SOLICITATION AMENDMENT

Title - Sujet Bateau de travail de 8,3 à 8,6m	
Solicitation No. - N° de l'invitation F7047-150011/B	Amendment No. - N° modif. 002
Client Reference No. - N° de référence du client F7047-150011	Date 2016-03-15
GETS Reference No. - N° de référence de SEAG PW-\$\$MC-024-25684	
File No. - N° de dossier 024mc.F7047-150011	CCC No./N° CCC - FMS No./N° VME
Solicitation Closes - L'invitation prend fin at - à 02:00 PM on - le 2016-03-31	
F.O.B. - F.A.B. Plant-Usine: <input type="checkbox"/> Destination: <input checked="" type="checkbox"/> Other-Autre: <input type="checkbox"/>	
Address Enquiries to: - Adresser toutes questions à: Pilon, Chantal	Buyer Id - Id de l'acheteur 024mc
Telephone No. - N° de téléphone (819) 956-4308 ()	FAX No. - N° de FAX () -
Destination - of Goods, Services, and Construction: Destination - des biens, services et construction: See herein

QUESTIONS DES SOUMISSIONNAIRES ET RÉPONSES DU CANADA

BESOIN: SEPT (7) BATEAUX DE TRAVAIL POUR RELEVÉS HYDROGRAPHIQUES EN ALUMINIUM DE 8,3 À 8,6 AVEC REMORQUES POUR LE MINISTÈRE DES PÊCHES ET OCÉANS

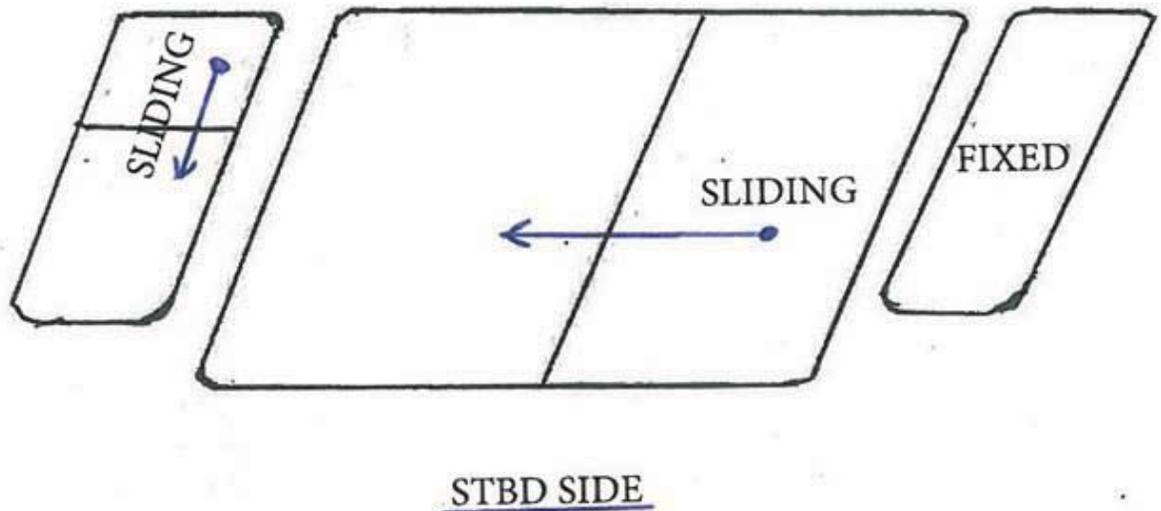
Référence 5.2.5.2, Pouvez-vous confirmer si le segment suivant est exact : « Deux (2) fenêtres latérales fixes et teintées; une positionnée pour le pilote »? Habituellement, le pilote doit disposer d'une fenêtre ouvrante afin de pouvoir communiquer avec l'équipage sur le pont ou avec des personnes sur un quai.

Réponse : Le point 5.2.5.2 devrait être modifié comme suit : « Deux (2) fenêtres latérales fixes et teintées; une positionnée à l'avant du pilote et une autre positionnée au même endroit sur le côté opposé ». Consultez le croquis de conception des fenêtres figurant dans l'EBT.
